**Avis de la Mission Régionale d'Autorité environnementale
Nouvelle-Aquitaine relatif à un
projet de centrale photovoltaïque au sol aux lieux-dits « Chez
Vergeau », « Les Grandes Forges » et « Toussac »
dans la commune de Château-Garnier (86)**

n°MRAe 2023APNA10

dossier P-2022-13521

Localisation du projet : Commune de Château-Garnier (86)
Maître(s) d'ouvrage(s) : Technique Solaire Invest 44
Avis émis à la demande de l'Autorité décisionnaire : Préfet de la Vienne
En date du : 14 décembre 2022
Dans le cadre de la procédure d'autorisation : Permis de construire
L'Agence régionale de santé et le préfet de département au titre de ses attributions dans le domaine de l'environnement ayant été consultés.

Evolution du plan de masse (projet 2020 à gauche et projet 2022 à droite, extrait étude d'impact p.73)

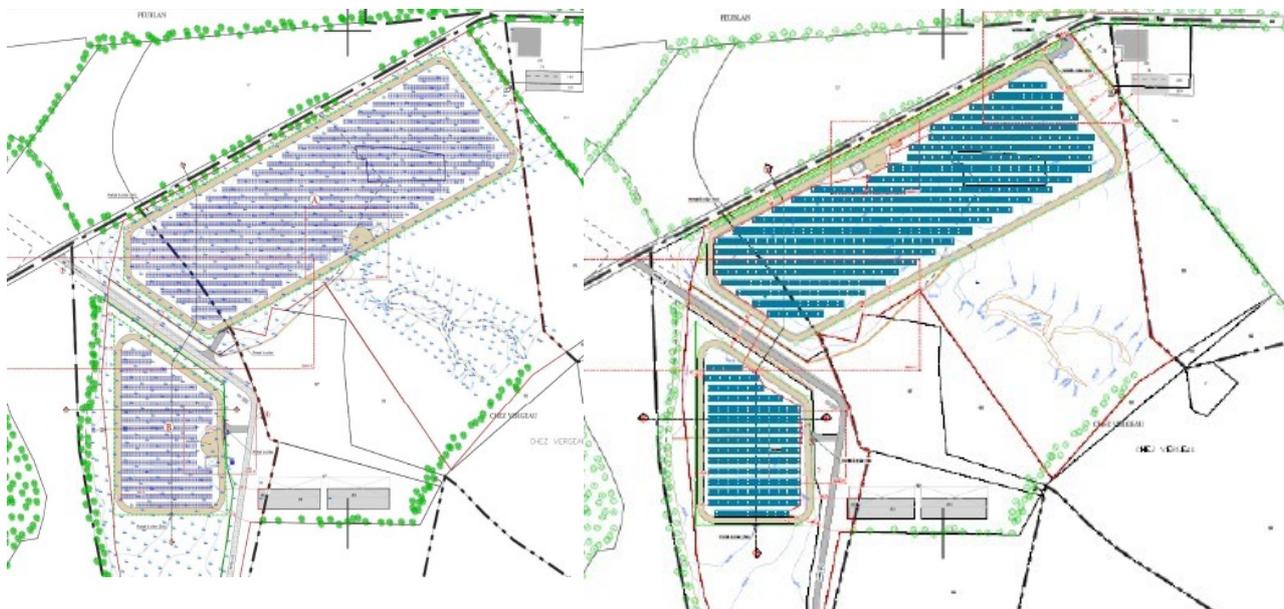
Concernant les risques naturels, la MRAe demande au porteur de projet de vérifier avec les services du SDIS, la bonne prise en compte du risque incendie du nouveau projet, notamment en ce qui concerne le volume et l'emplacement des réserves incendie qui ont semble-t-il évolué selon le plan de masse fourni. Par ailleurs la MRAe demande de s'assurer que les obligations de débroussaillage et autres mesures susceptibles d'affecter la biodiversité ont bien été prises en compte dans l'étude d'impact et la démarche ERC.
